1. Änderung des Bebauungsplans Nr. 20 Steinweg

Berücksichtigte Aspekte im Zuge der Erstellung des Bebauungsplanentwurfs

Beschlüsse zur 1. Änderung des Bebauungsplans Nr. 20 Steinweg im Rahmen der Stadtratssitzung vom 01.12.2021

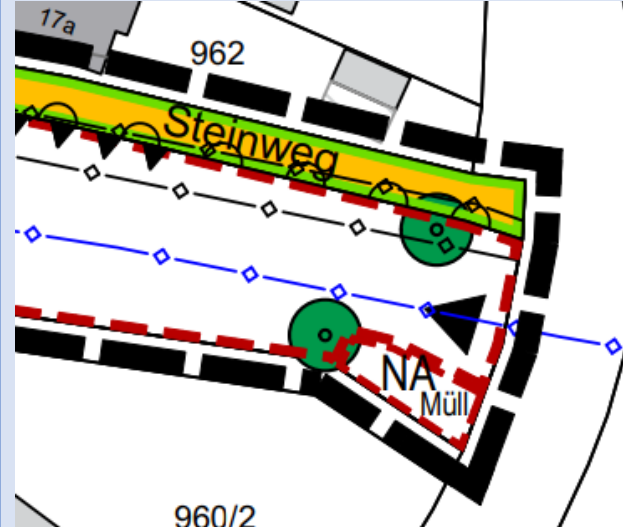
5. Die Sammelstellen für die Abholung der Mülltonnen werden direkt an die öffentlichen Straßen gelegt werden, so dass kein Müllfahrzeug in das Gebiet einfahren muss und eine Lärmbelästigung an dieser Stelle ausgeschlossen werden kann.

Entsprechende Fläche für Sammelstelle wurde im Bebauungsplan vorgesehen

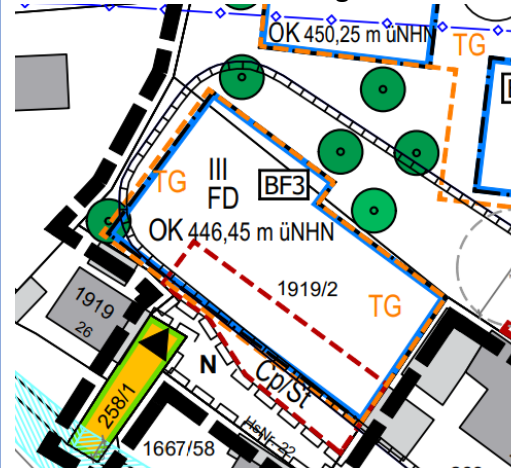
6. Die beiden südlichen Mehrfamilienhäuser werden von der Geschossigkeit auf drei Vollgeschosse begrenzt.

Reduktion der Geschossigkeit wurde festgesetzt

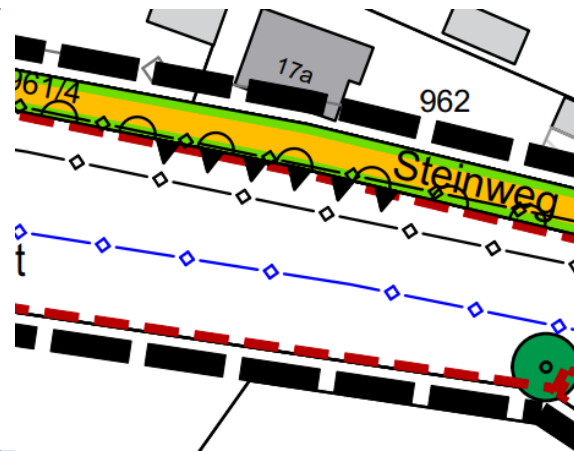
7.	In Anlehnung an die Umgebungsbebauung sollen die Mehrfamilienhäuser einen eher rechteckigen als quadratischen Grundriss aufweisen.	Baufenster wurden verkleinert und in Abformung angepasst.
----	--	---
